Giunta Regionale della Campania
Ufficio Speciale Valutazioni Ambientali

Oggetto: CUP 8815 – Istanza per il rilascio del provvedimento autorizzatorio unico regionale ai sensi dell'art. 27 bis del D.Lgs. n. 152/2006 per la *“Realizzazione e gestione impianto fotovoltaico potenza nominale 78 Mw e potenza in AC alla consegna da 60 Mw con opere di connessione alla RTN in Loc. Montespoglianomaco di Altavilla Silentina - Proponente SPV Apulia 2002 S.r.l.”* – **Esecuzione della sentenza del Consiglio di Stato n. 11320 del 29/12/2023. Riconvocazione della Conferenza di Servizi ai sensi dell'art. 27-bis del D.lgs. n.152/2006 e ss.mm.ii. e dell'art.14, comma 4, della L. 241/1990. Rapporto Finale del 12/09/2025**

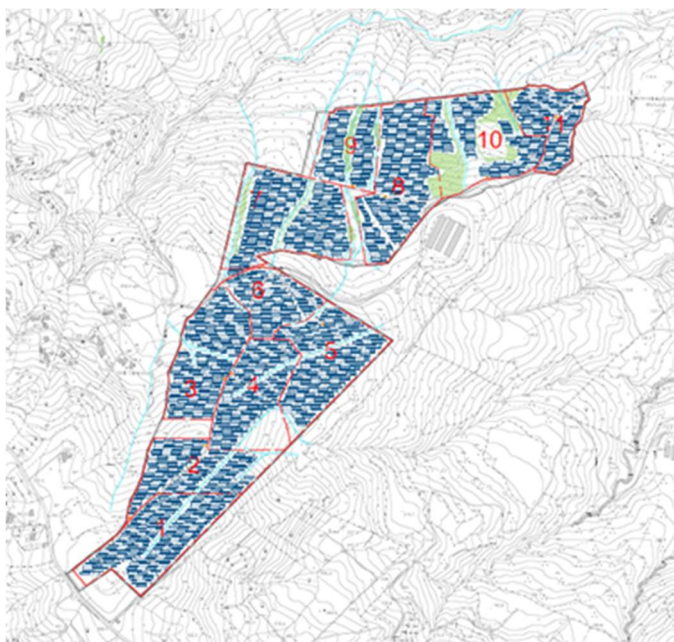
Il progetto prevede la realizzazione di un impianto fotovoltaico nel comune di Altavilla Silentina e relativo cavidotto nei comuni di Altavilla Silentina, Albanella e Capaccio. L'area dell'impianto, come chiarito nel corso del procedimento e come attestato nella RELAZIONE PEDOLOGICA Revisione giugno 2024 E.R_R.P. del progetto a firma del dott. agr. Pierpaolo Moretti, *“non è coltivata, in passato, a detta dei proprietari, si alternavano pascoli e seminativi non irrigui per la produzione di foraggi per bovini.”*. Nel corso del procedimento l'impianto è stato ridimensionato e aggiornato più volte dalla società proponente. Di seguito si riporta la rappresentazione sintetica dell'ultima versione progettuale.

A seguito di quanto emerso nel corso della seduta del 15/10/2024 della Conferenza dei Servizi la Società Proponente SPV Apulia 2002 S.r.l. ha ritenuto effettuare una nuova rimodulazione del progetto finalizzata essenzialmente ad un migliore inserimento delle opere nell'area interessata dal punto di vista ambientale. Questo nuovo aggiornamento ha comportato il coinvolgimento di una superficie notevolmente ridotta rispetto a quella originaria nonché una sostanziale riduzione della potenza del generatore, infatti la potenza installata sarà di 57,202 MW con una superficie irradiata di Ha 24.68.00 pari al 34,4% di copertura del parco fotovoltaico che ha una superficie complessiva di Ha 71.67.11.
